Temat: ROZBUDOWA DROGI WOJEWÓDZKIEJ NR 690 WRAZ Z DROGOWYMI OBIEKTAMI INŻYNIERSKIMI I NIEZBĘDNĄ INFRASTRUKTURĄ TECHNICZNĄ NA ODCINKU CIECHANOWIEC – SIEMIATYCZE

Stadium: **PROJEKT BUDOWLANY**

Tom : **TOM I/zeszyt 2 (z 4)**
PROJEKT ZAGOSPODAROWANIA TERENU

D. Opinie, uzgodnienia

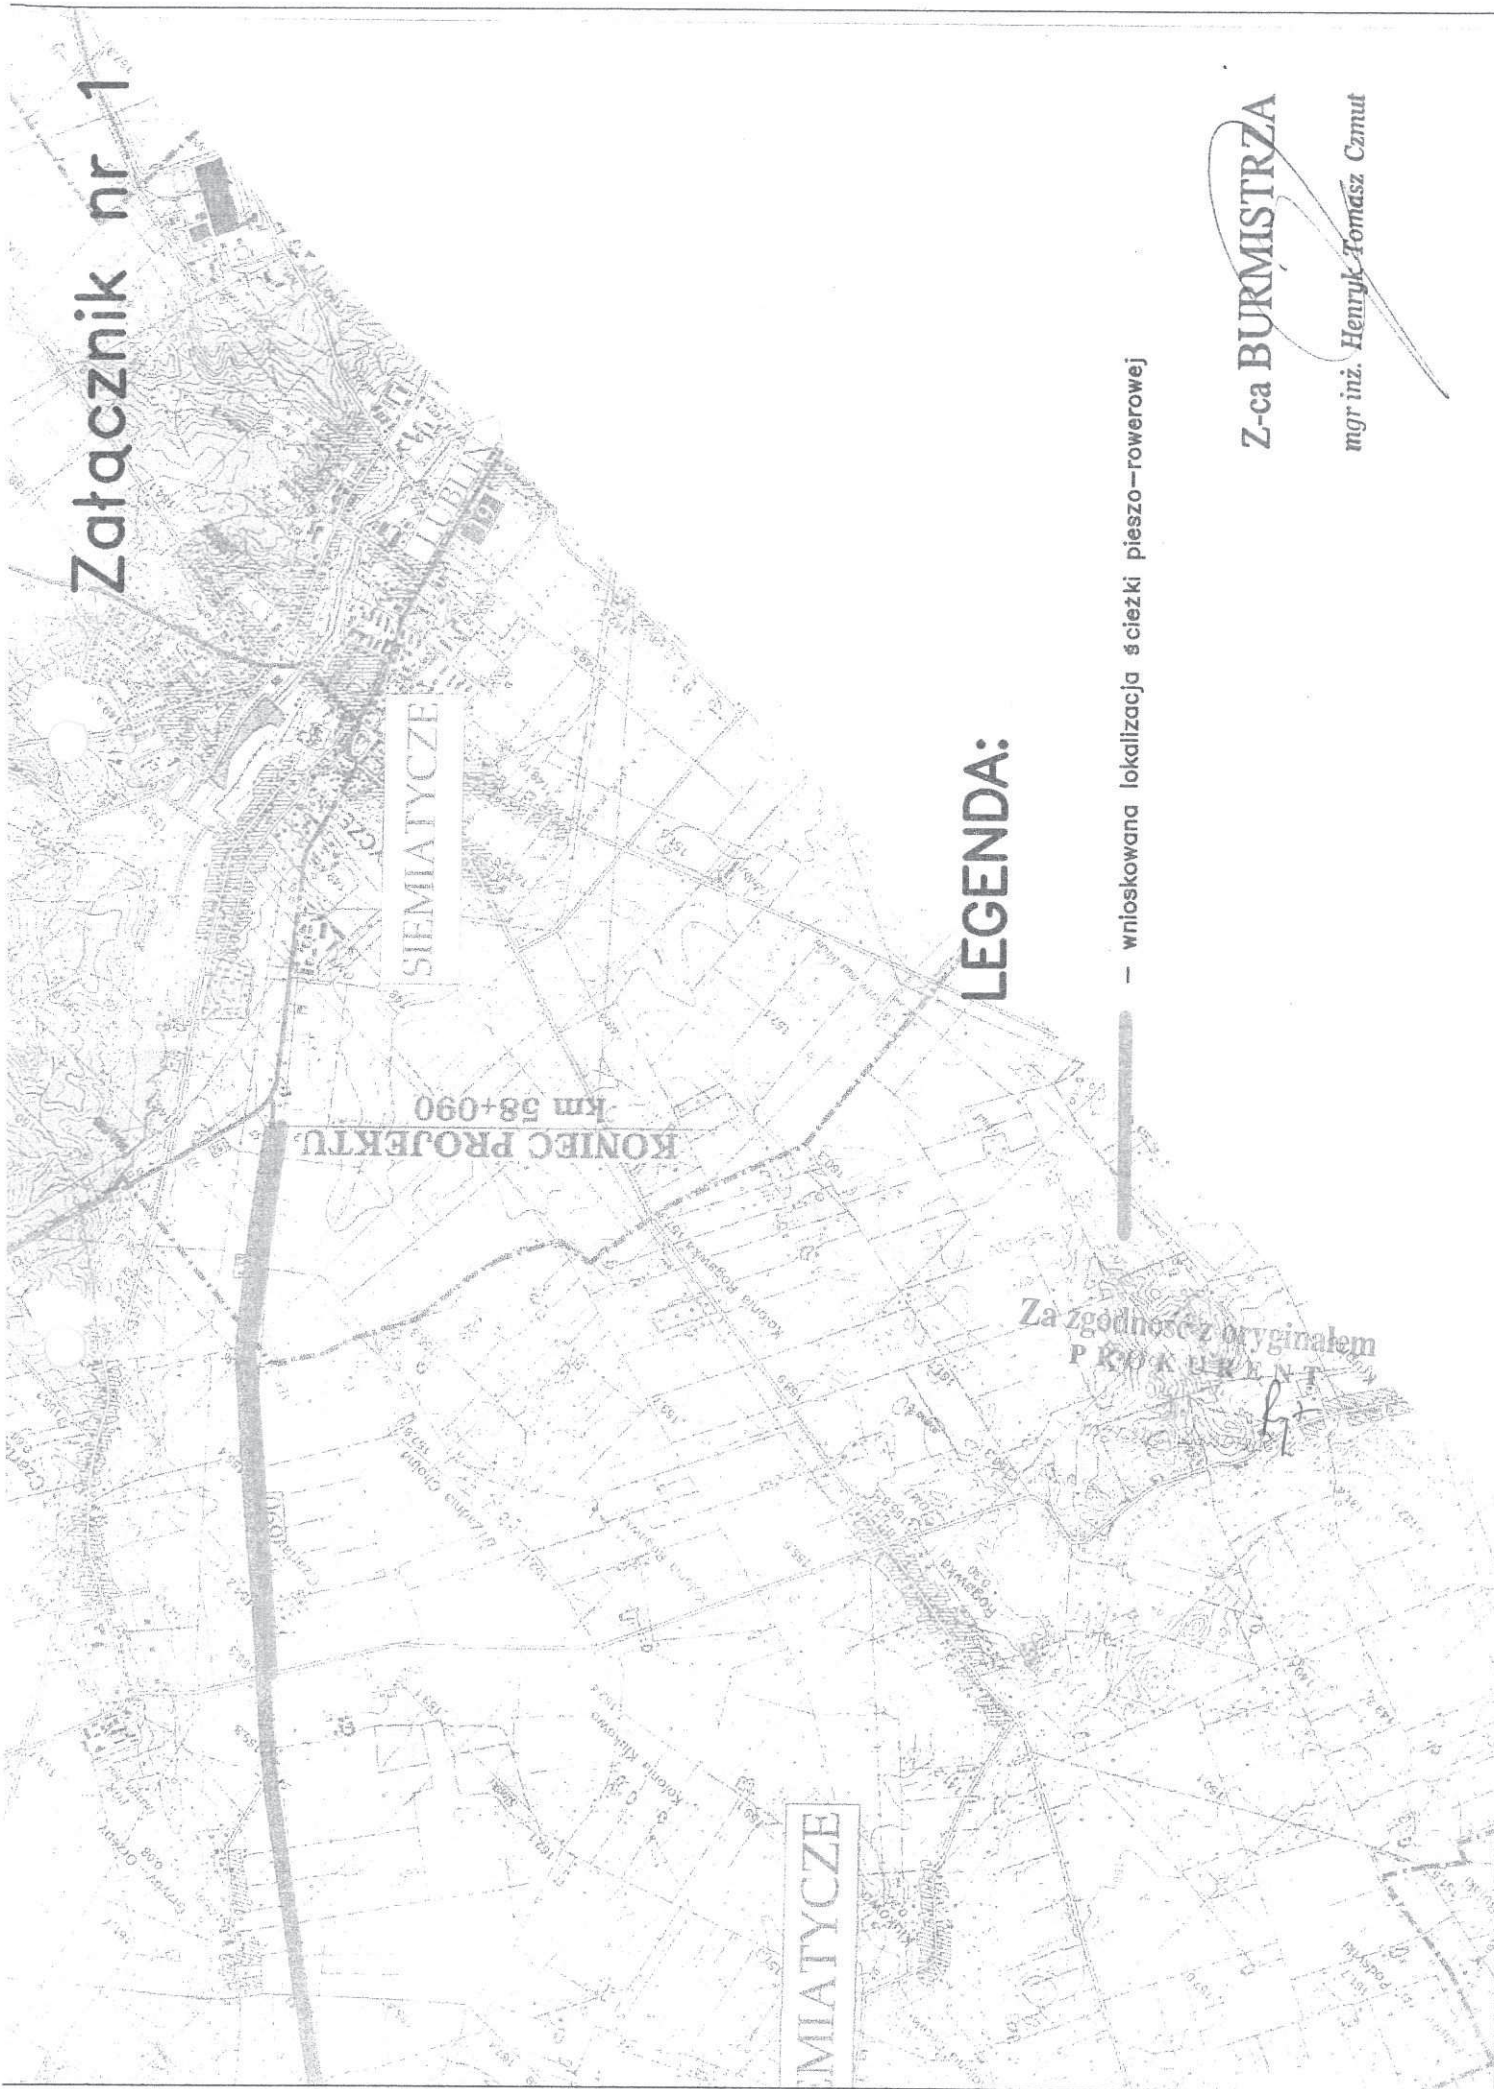
W związku z planami budowy zintegrowanego systemu ścieżek rowerowych na terenie Miasta Siemiatycze i Gminy Siemiatycze Burmistrz Miasta wnioskuję o uwzględnienie w projekcie przebudowy drogi wojewódzkiej nr 690 Ciechanowiec – Siemiatycze w km 22+734-58+090 ścieżki rowerowej od drogi krajowej nr 19 do drogi gminnej w kierunku wsi Rogawka zgodnie z załącznikiem graficznym nr 1.

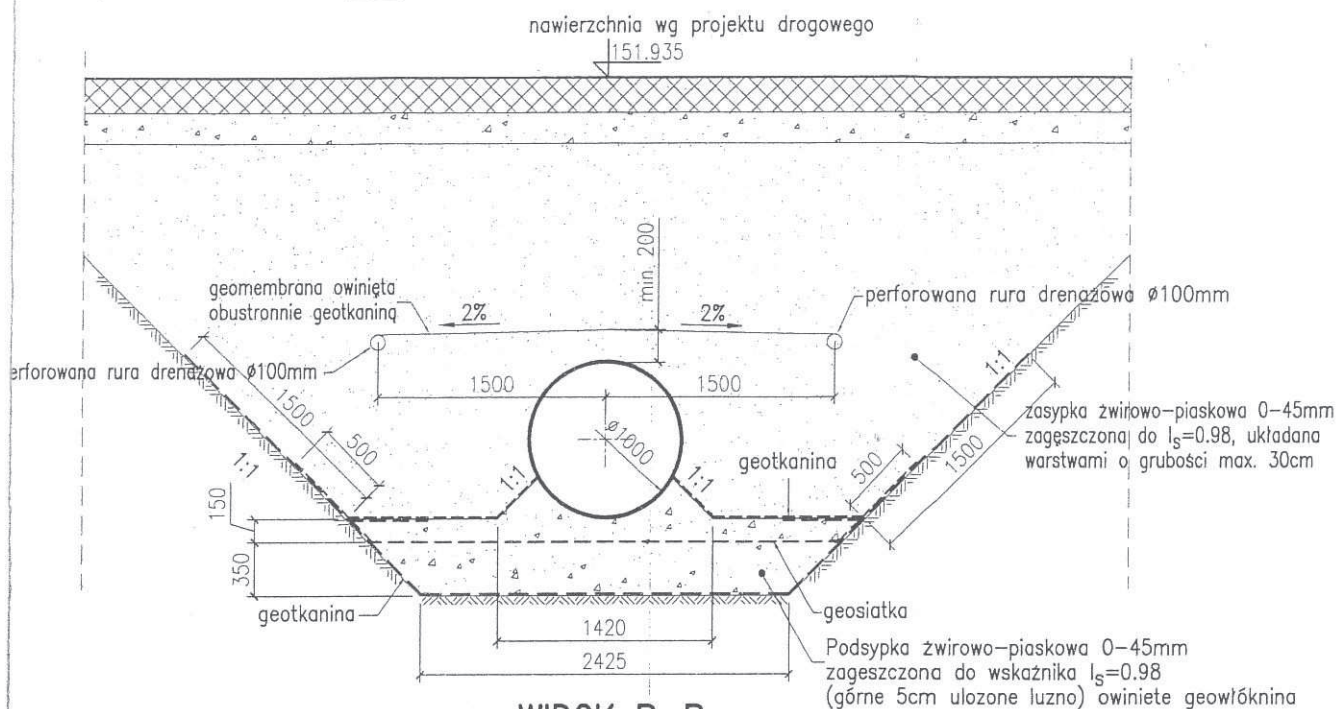
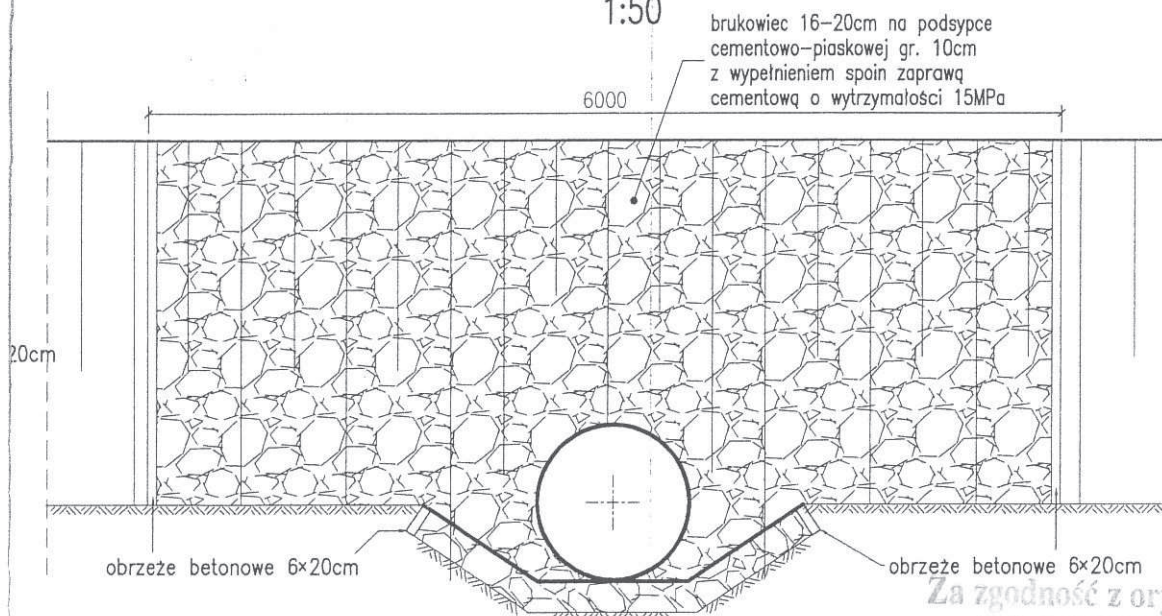
Powyższą informację GSW "Grodzisk" zamieścić
na odwrotnej stronie rysunku przepustu P-15
zręcznie do pióra PT2/6875/12.

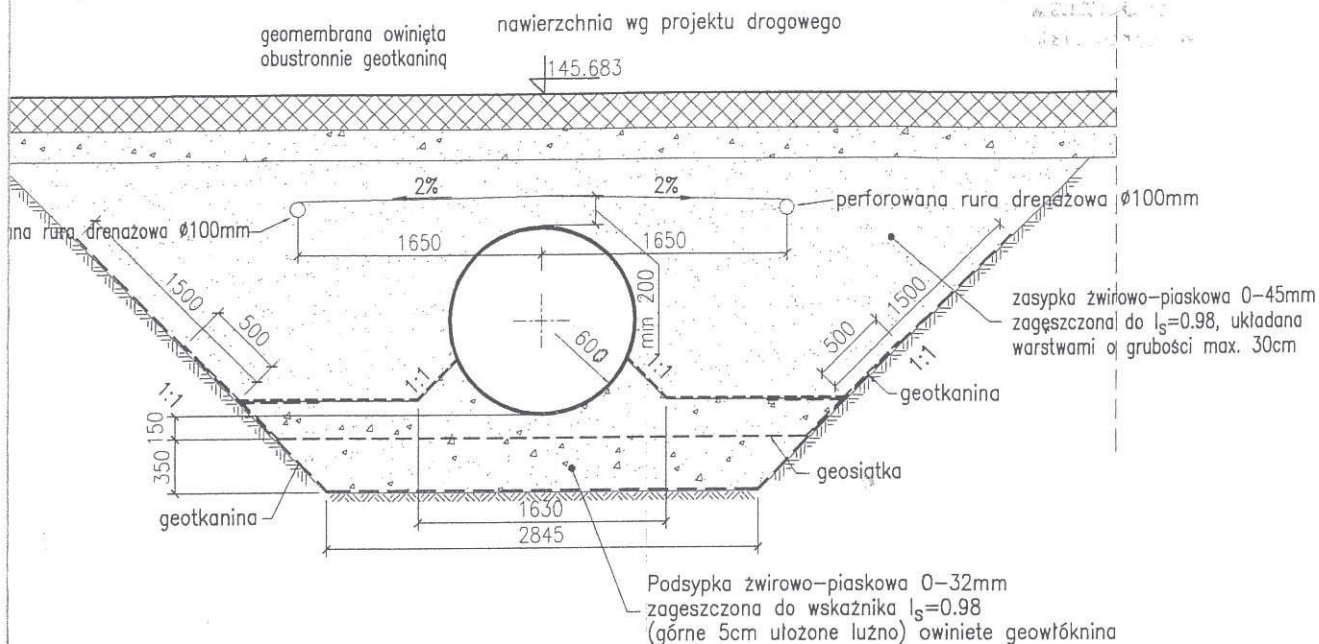
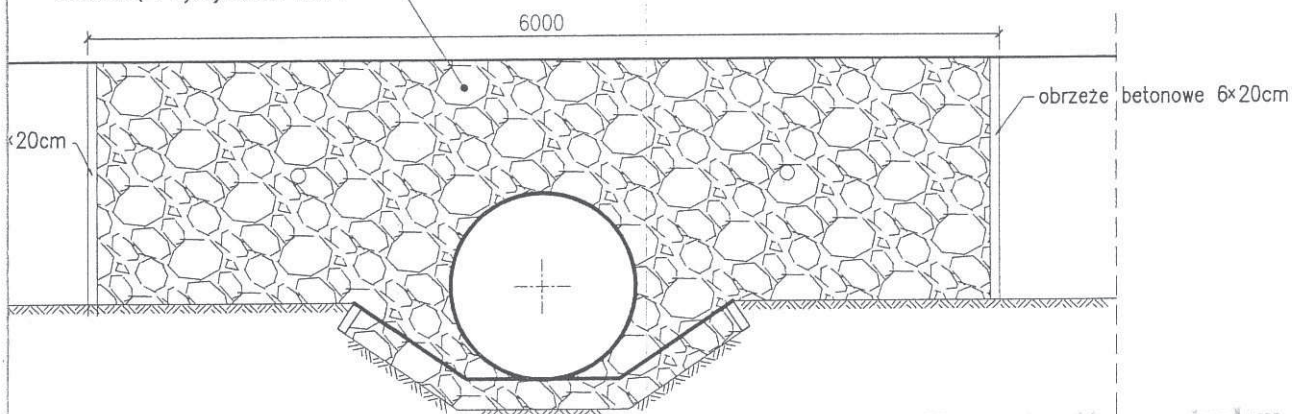
Gminna Spółka Wodna w Grodzisku w odpowiedzi na Państwa pismo z dnia 16.11.2012r. w sprawie przepustu P-13 w km drogi 38+338 w miejscowości Żale posiada następujące informacje:

Powyższą informację GSW "Grodzisk" zamieścić na odwrotnej stronie
 rysunku przepustu P-13 załączanego do pisma.

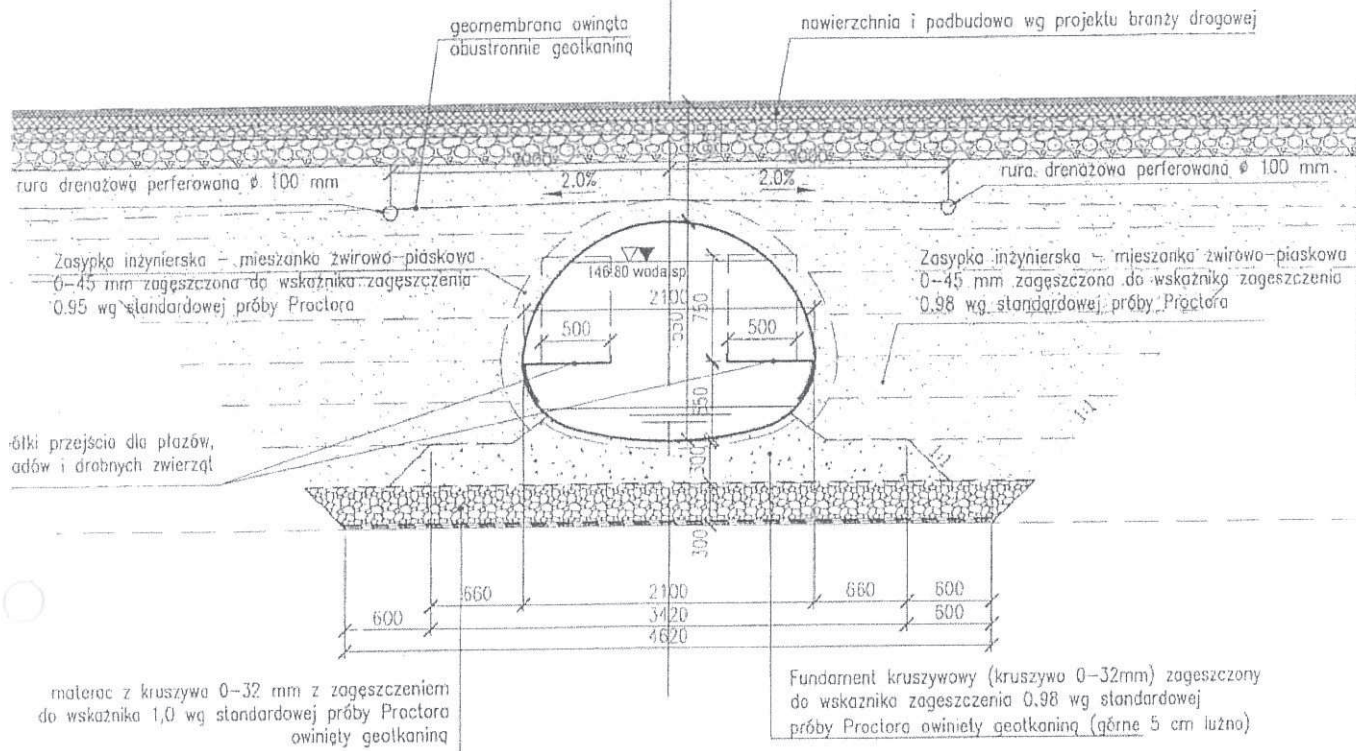
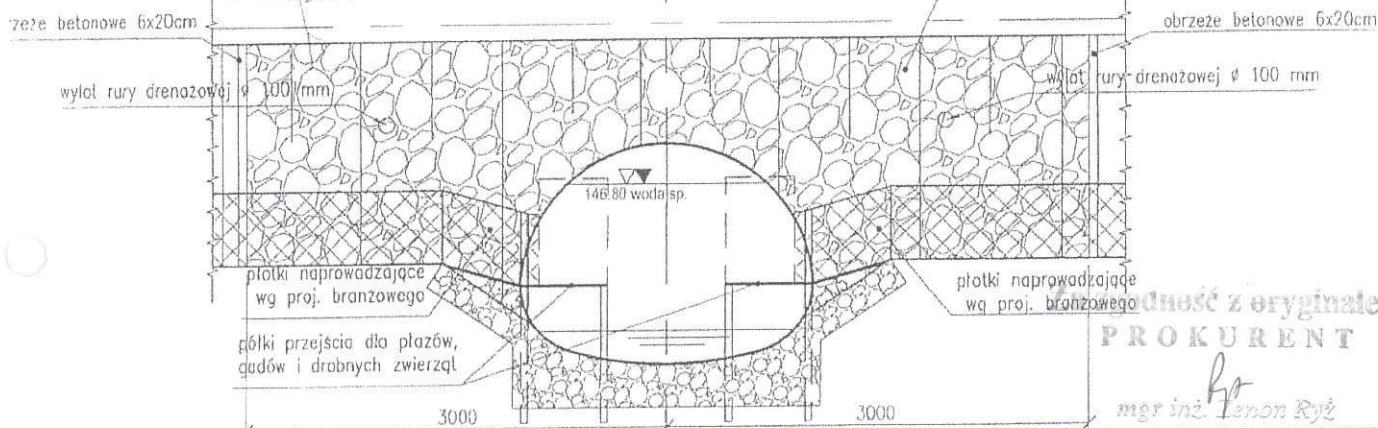
Przewodniczący Zarządu Gminnej Spółki Wodnej „Drohiczyn” w Drohiczynie
Eugeniusz Borzym
